Varðar: Klapparstígur 26, fsp. um breytingu á deiliskipulagi

Skoðuð er fyrirspurn Sturlu Þórs Jónssonar, dags. 06. júní 2024, um hvort breyta megi núverandi hóteli að Klapparstíg 26 þannig að hótelmóttaka verði flutt ofar á Klapparstíginn og herbergi á jarðhæð neðar í götuna, byggja glerskála á jarðhæð og opna hótelið að torgi bakatil ásamt því að innrétta verslun/veitingarými á horni Klapparstígs og Hverfisgötu. Jafnframt er sóst eftir betri nýtingu húsnæðis með því að stækka efstu hæð (þakhæð), ásamt því að byggja við bakhlið og setja svalir á herbergi sem snúa að torginu. Erindi fylgja teikningar dags. 05.06.2024.

Fyrirspurnarteikningar

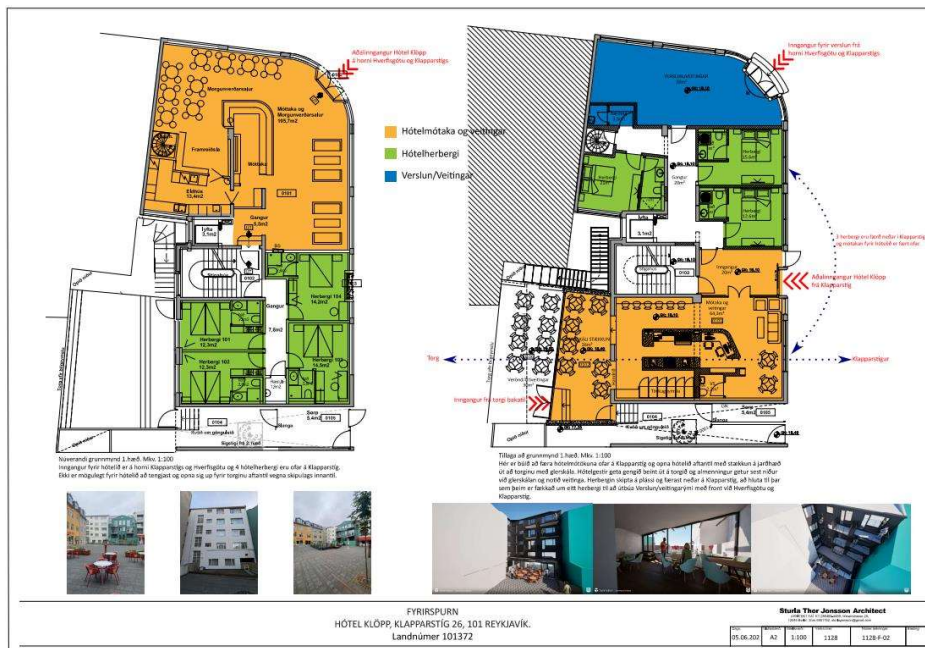
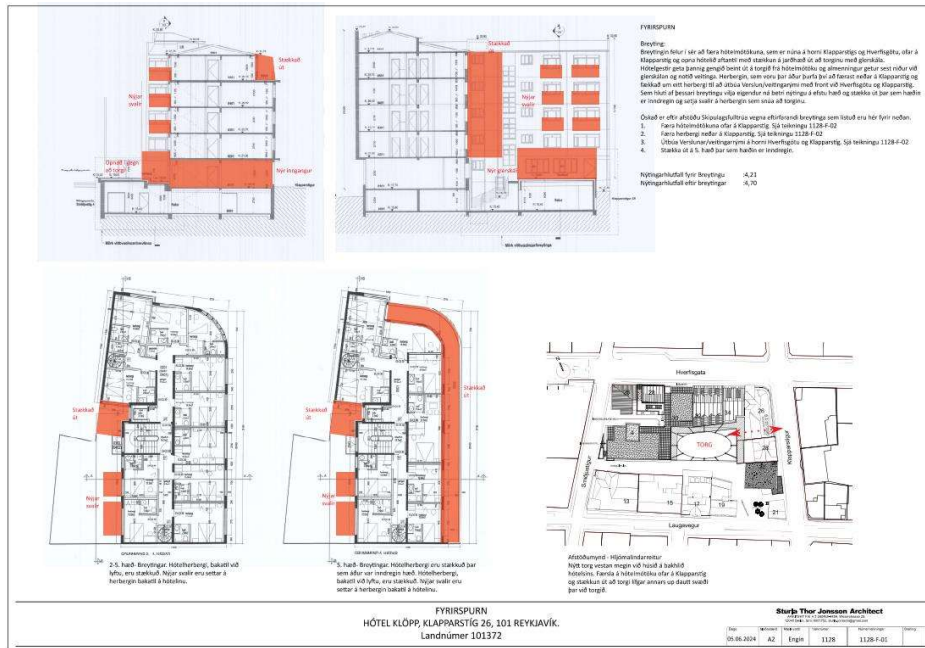
1. Færa hótelmótökuna ofar á Klapparstíg. Sjá teikningu 1128-F-02
2. Færa herbergi neðar á Klapparstíg. Sjá teikningu 1128-F-02
3. Útbúa Verslunar/veitingarými á horni Hverfisgötu og Klapparstíg. Sjá teikningu 1128-F-02
4. Stækka út á 5. hæð þar sem hæðin er inndregin.

Jákvætt er tekið í færslu móttöku ofar á Klapparstíg samhliða innréttingu verslunar á horni Klapparstígs og Hverfisgötu, enda verður útvægur herbergja í götuhlið minni. Viðbyggingar á bakhlíð, annars vegar stækkun herbergja í horni og hins vegar bygging glerskála ásamt byggingu svala á bakhlíð, falla innan heimilda gildandi deiliskipulags. Það er því einungis stækkun þakhæðar sem myndi kalla á breytingu á deiliskipulagi. Sú stækkun hefði hins vegar í för með sér aukið skuggavarp síðdegis í annars þröngu göturými Klapparstígs og myndi jafnframt breyta núverandi samræmi í stíleinkennum inndreginna hæða hornbygginganna beggja megin við Klapparstíg.

Jákvætt er tekið í ofangreindar breytingar á jarðhæð og viðbyggingar á bakhlíð enda falla þær breytingar að ákvæðum AR2024 og gildandi deiliskipulagi. Neikvætt er hins vegar tekið í stækkun efstu hæðar/þakhæðar skv. meðfylgjandi teikningum þar sem það myndi hafa í för með sér aukið skuggavarp í þröngu göturými Klapparstígs og veikja núverandi samræmi í stíleinkennum hornbygginga.
